Lõhmuste kinnistu projekteerimistingimuste eelnõu kooskõlastamine märkustega

Olete esitanud meile kooskõlastamiseks Võru maakonna Antsla valla Tsooru küla Lõhmuste kinnistu projekteerimistingimuste eelnõu (menetlus nr 492724, EHR kood nr 121441689).

Lisa: Riigitee nr 25248 km 13,815-13,825 ristumiskoha ehitamise nõuded

Joonis 1. Riigitee nr 25248 km 13,815-13,825, väljavõte Maa- ja Ruumiameti geoportaalist

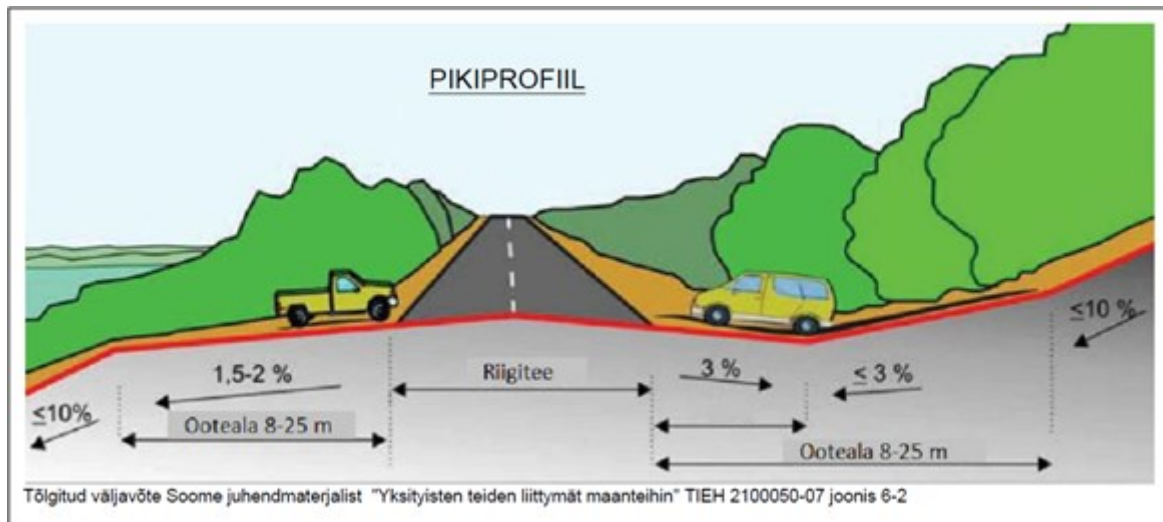
1. Ristumiskoht projekteerida riigitee km 13,815-13,825 (Joonis 1).

- 8.2. Mõõdistada minimaalselt 20 m raadiuses riigitee teljest kavandatava ristumiskoha asukohal.
- 8.3. Mõõdistusala ja uuringud peavad olema piisavad projekti koostamiseks ja kontrollimiseks.
- 8.4. Projekti kooskõlastamiseks esitamise hetkel peab olema geodeetilise mõõdistuse sh kooskõlastuste vanus kuni üks aasta.
9. Ristumiskoha plaanilahenduse koostamisel lähtuda meie [tüüpjoonise I](#) põhimõtetest. Pöörderaadiused määrata liikluskoosseisu kõige ebasoodsama sõiduki pöördekoridoride järgi. Kujutada pöördekoridorid joonistel.
10. Ristumiskoht projekteerida riigiteega võimalikult täisnurga all. Ristumiskoha pikikalded määrata vastavalt alltoodud joonise põhimõtetele arvestusega, et riigitee alusele maale sademevee juhtimine ei ole lubatud.
